SERVICE INFO – INA 0183

Τεντωτήρας 531 0505 10

Αλλαγή υλικού

Κατασκευαστής: Fiat, Iveco

Εικόνα 1: Παλιός σχεδιασμός με τη πλαστική επιφάνεια κύλισης

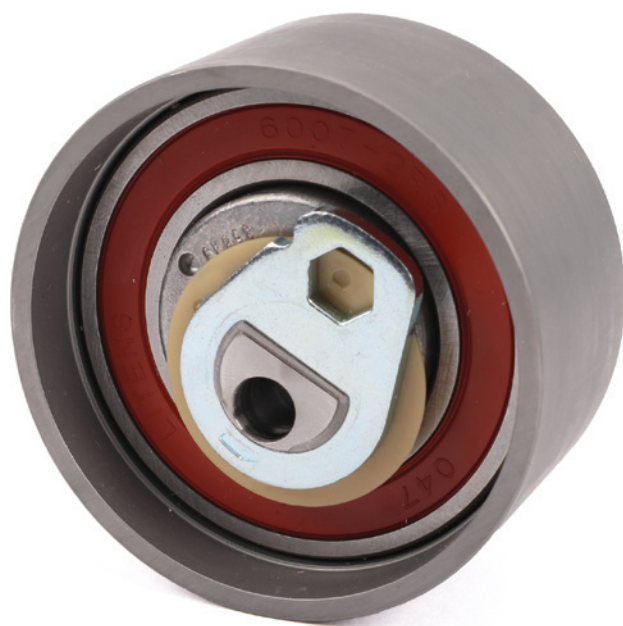
Στο πλαίσιο των συνεκών προσπαθειών μας να βελτιώσουμε τα προϊόντα μας, η επιφάνεια τριβής του τεντωτήρα 531 0505 10, έχει αλλάξει από πλαστικό (Εικ. 1) σε χάλυβα (Εικ. 2).

Και οι δύο τεντωτήρες πληρούν τις τεχνικές προδιαγραφές και μπορούν να χρησιμοποιηθούν χωρίς περιορισμούς στα οχήματα που αναφέρονται.
